Comune di
BENTIVOGLIO

VARIANTE AL RUE 6/2015

Relazione illustrativa Modifiche normative e cartografiche

TESTO AGGIORNATO CON LE CONTRODEDUZIONI AL PARERE
DEGLI ENTI ED ALLE OSSERVAZIONI

MODIFICA CARTOGRAFICA TAV 1 – scala 1/5000 - Tavoletta n. 31

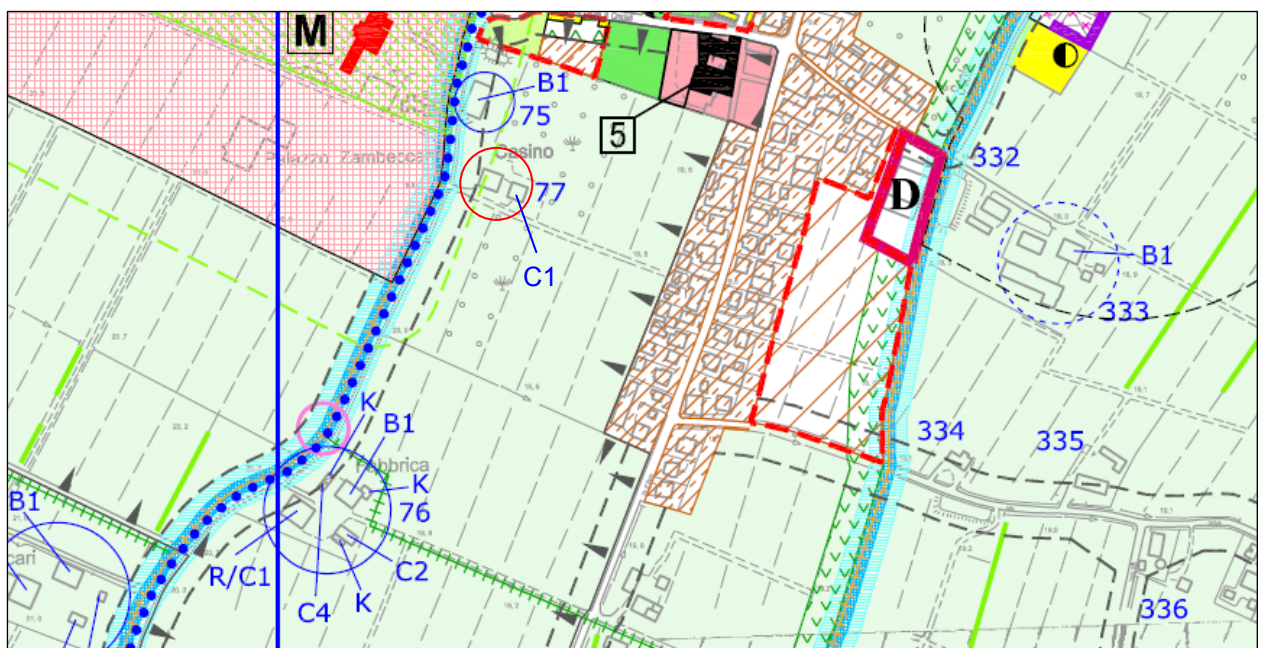
A seguito di tale classificazione, si ritiene altresì di inquadrare l'edificio e la relativa corte fra gli *"Edifici di valore storico-testimoniale riconoscibile, con o senza elementi incongrui"* di cui all'art. 21.2, lettera B del RUE, e quindi individuato con cerchiatura rossa.

La presente modifica interessa esclusivamente la parte cartografica ed in particolare la Tavola n. 1 del RUE *"Disciplina del territorio extraurbano"* scala 1:5000, tavoletta n. 31, di cui viene rappresentato lo stralcio dello stato di fatto e della proposta di modifica.
